**Allegato "A"** alla Deliberazione G.R. n° 10-8422 in data **15 MAG. 2008** relativa all'approvazione della Variante al P.R.G.C. vigente del Comune di Druento (TO).

Elenco delle modifiche introdotte "ex officio" ai sensi dell'11° comma dell'art. 15 della L.R. 5.12.1977 n° 56.

ALLEGATO 8

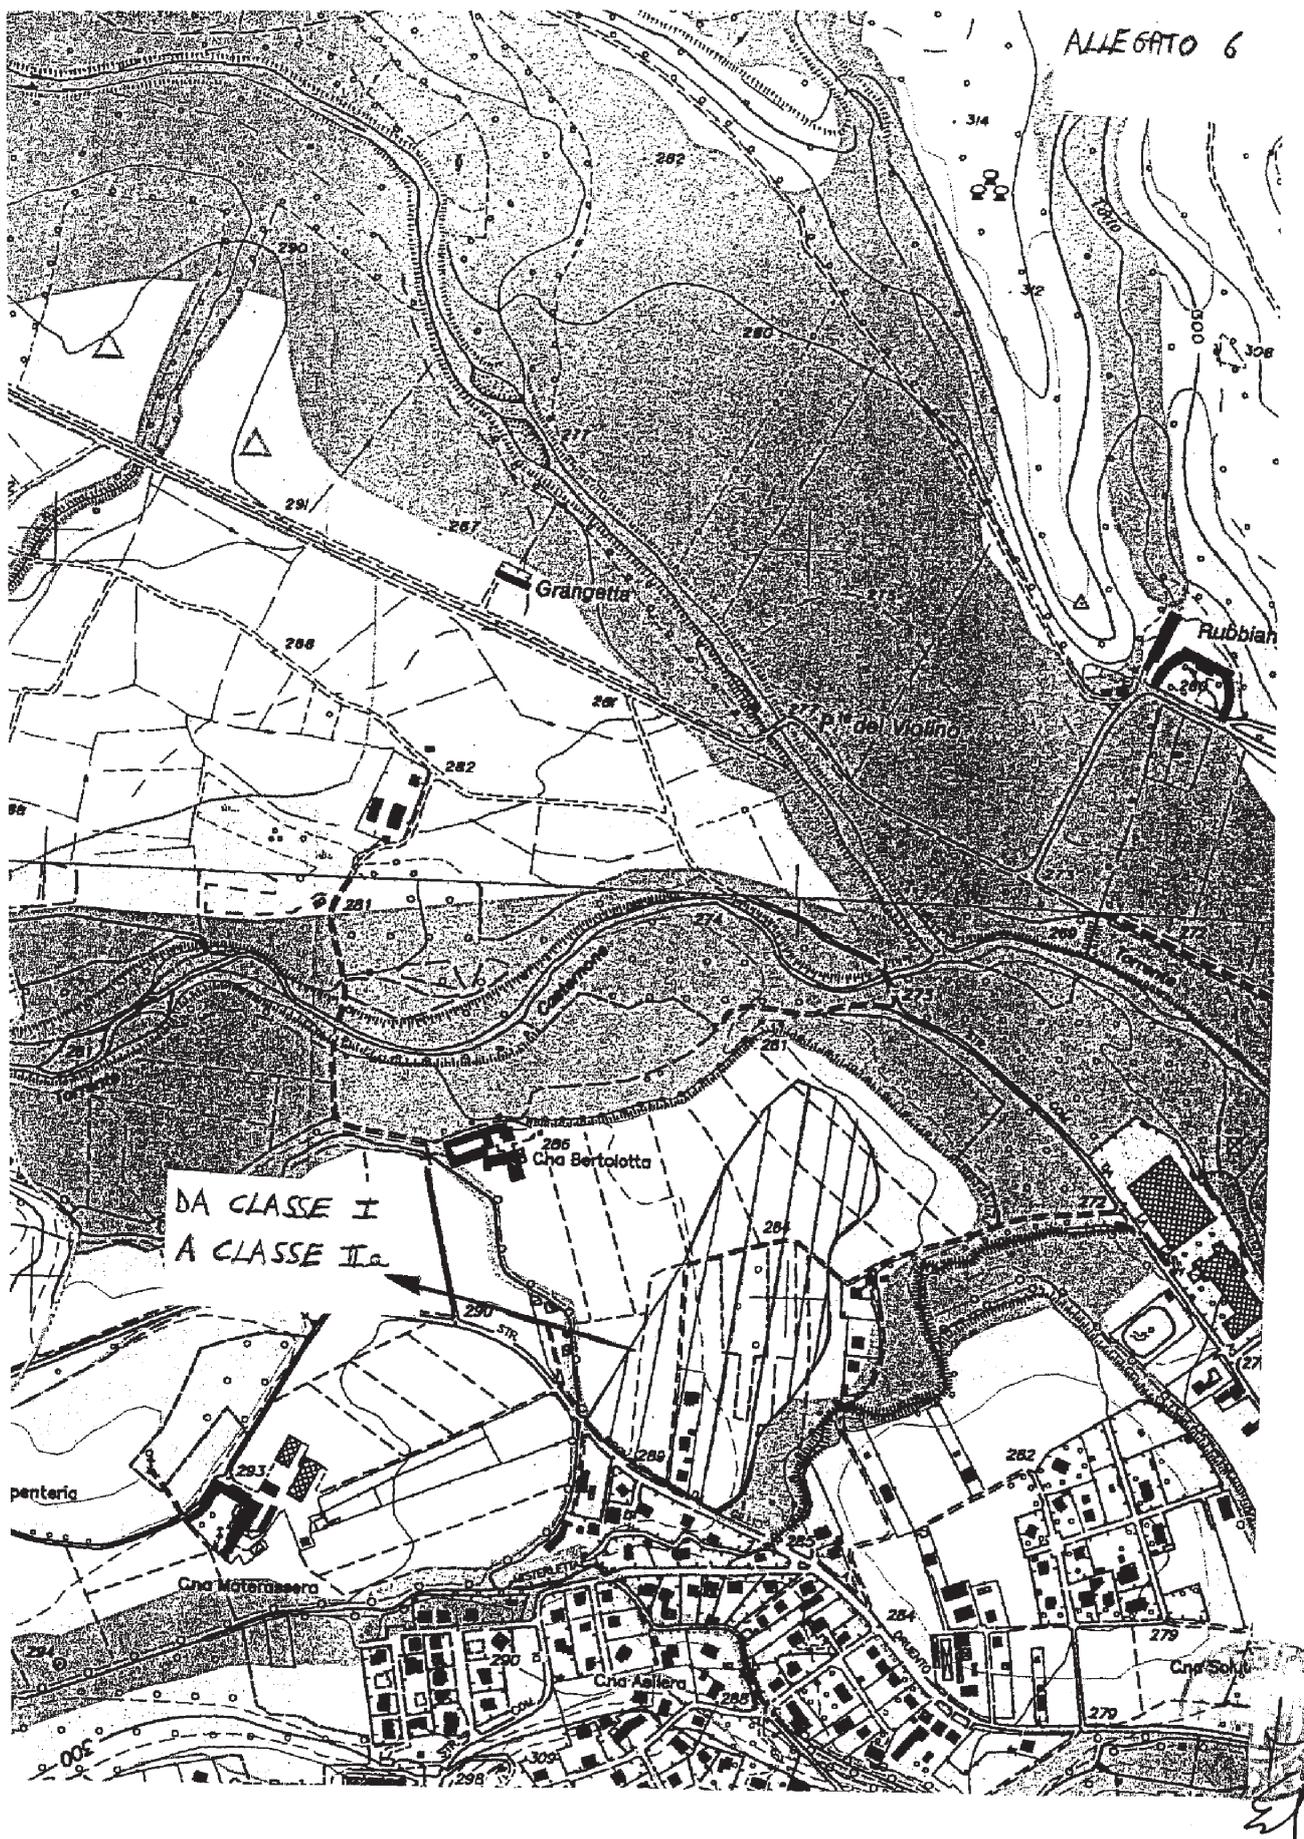
- si riportano i nuovi percorsi del tratto terminale del rio delle Rive e dello scolmatore del canale Naviglio, già indicati sulla *Carta di Sintesi* precedente (*vedere estratto planimetria allegato 8 che riporta quanto rappresentato sulla Carta di Sintesi datata luglio 2003*); per entrambi i nuovi percorsi valgono le fasce di rispetto di 10 m dai cigli superiori di sponda;
